**Direction régionale
des affaires culturelles
Nouvelle-Aquitaine**

Poitiers, le 22 juillet 2020

Objet : SAINT-JEAN-DE-SAUVES/VERRUE - RD347 - Contributions de l'UDAP86 pour l'instruction du dossier d'autorisation environnementale : créneau de dépassement sur la RD347

Zone du projet RD347

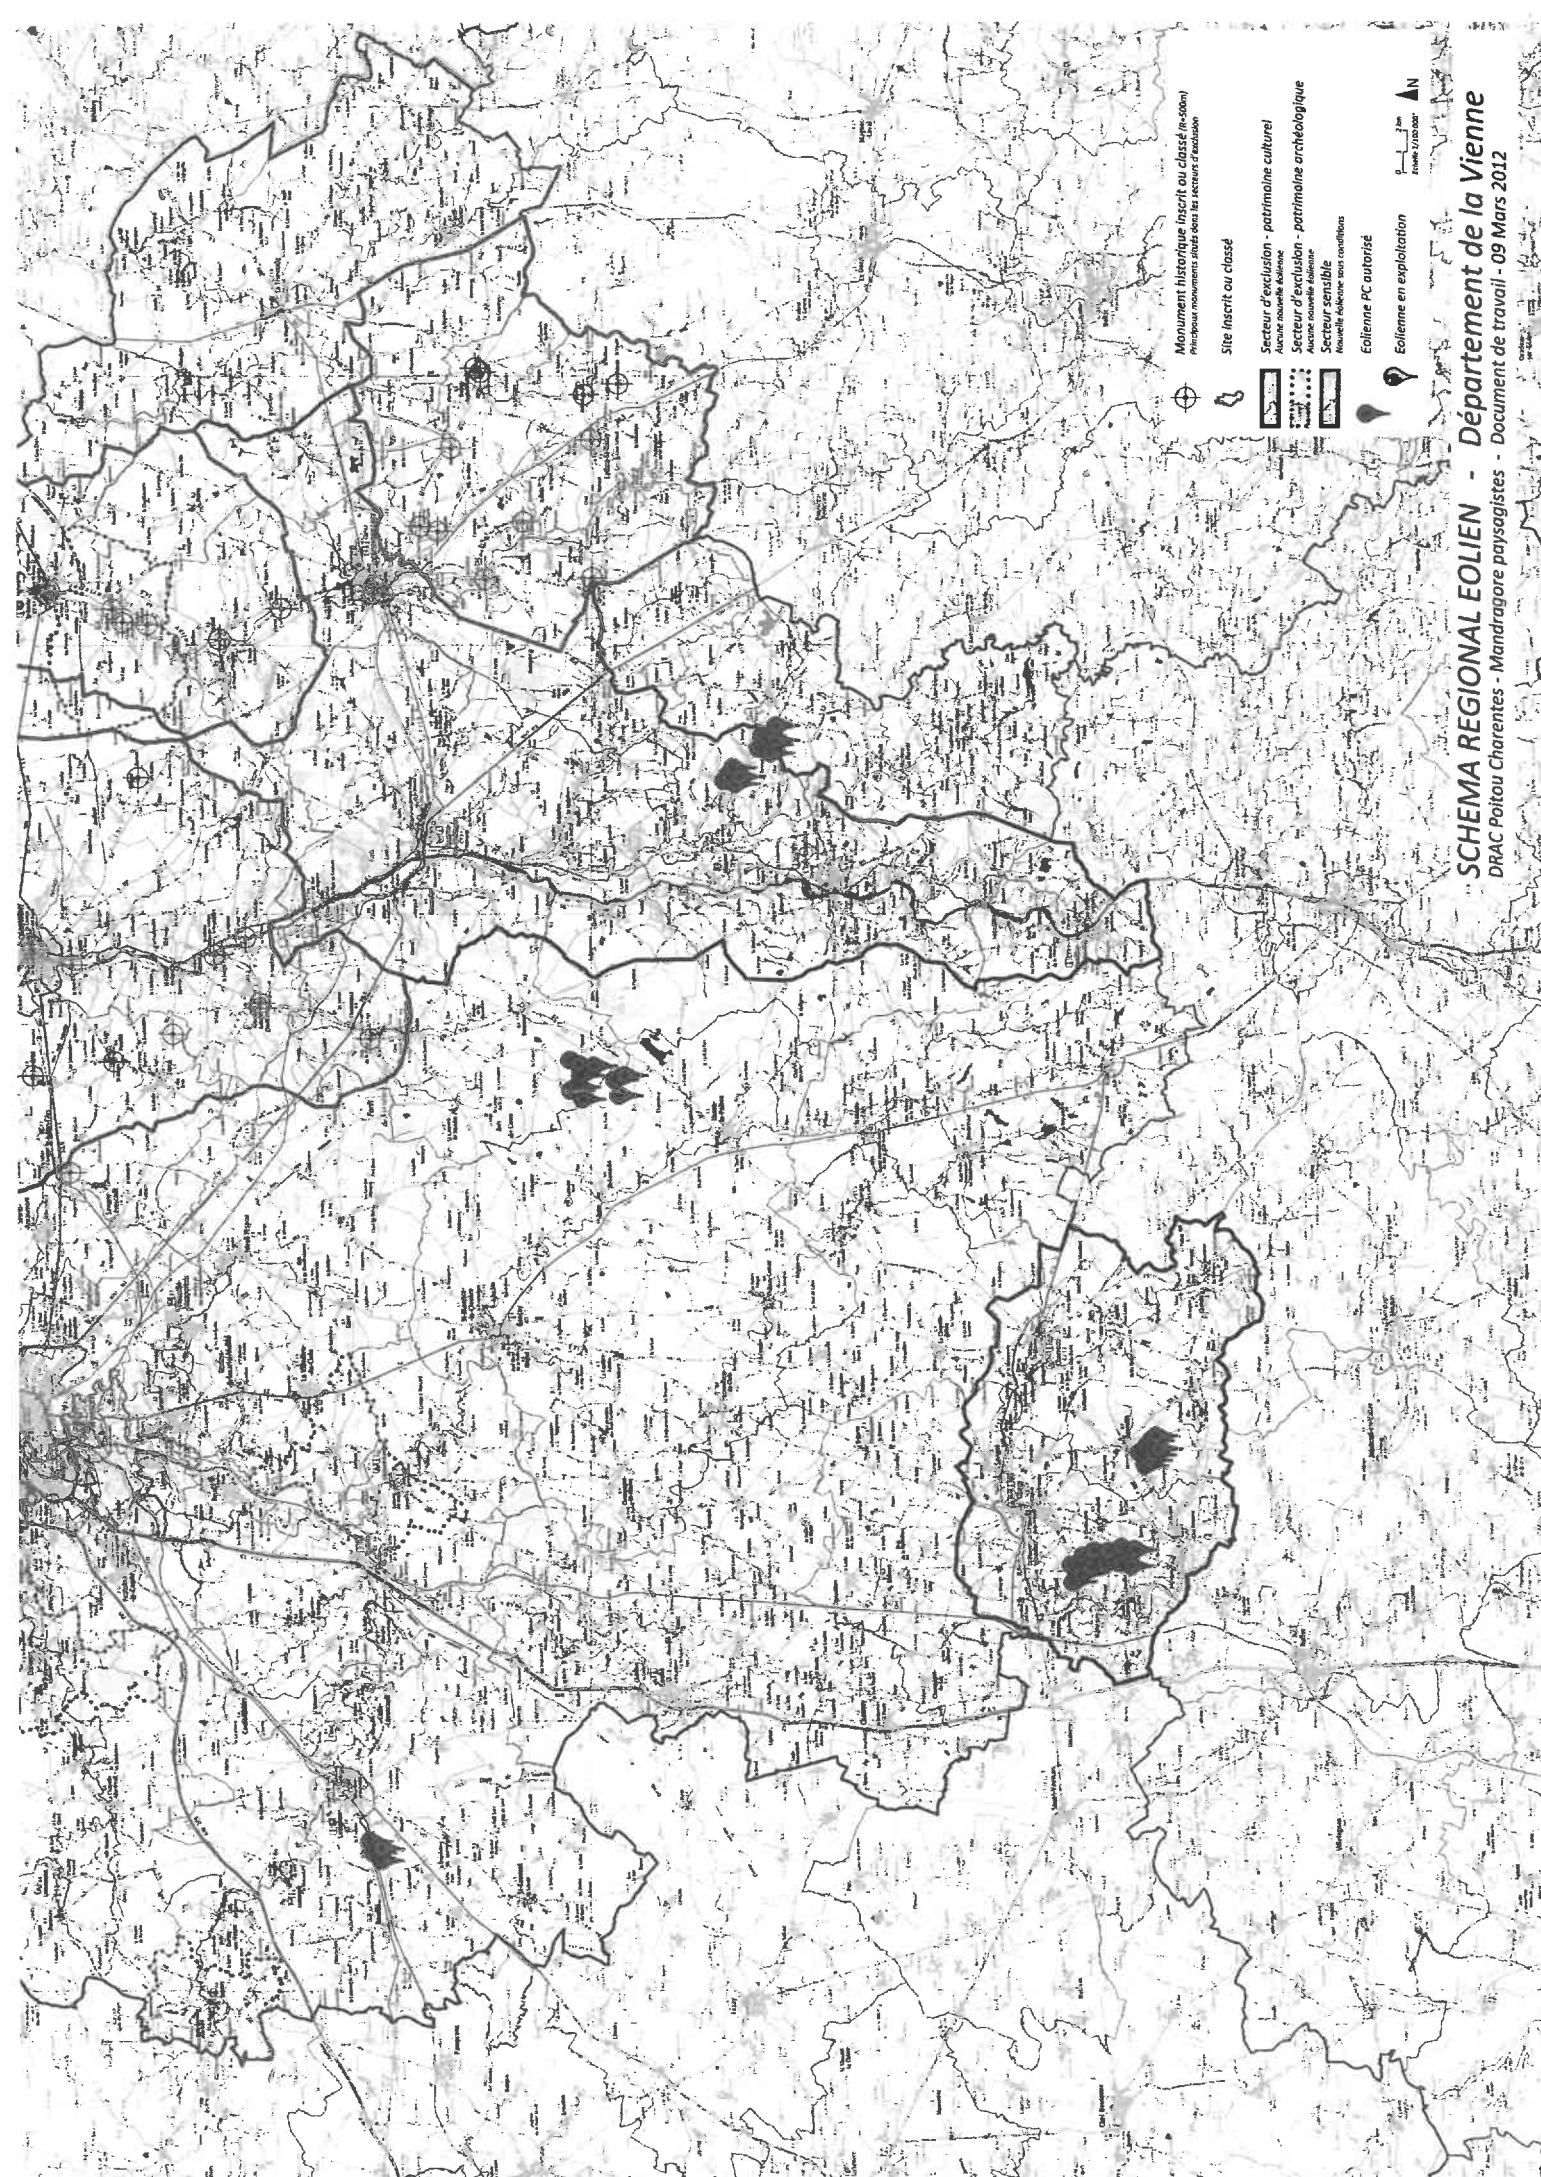
Le tronçon projeté par le présent dossier pour l'aménagement d'un dépassement à 2x2 voies est envisagé sur un secteur limité d'environ 500m de long situé entre les lieux-dits La Butte et La Garde entre les deux communes de Saint-Jean-de-Sauves et de Verrue. Bien que l'aire d'étude concernée ne soit pas située dans les périmètres de protections de monuments historiques, elle se trouve en proximité immédiate du château de Purnon et du Moulin Bijard situés à Verrue, respectivement classé et inscrit monuments historiques un peu plus au nord-est du projet, sur la butte, récemment acquis pour être restauré. En effet, l'emprise de ce projet se trouve à moins de 2km du château, du moulin Bijard et de leurs périmètres de protections.
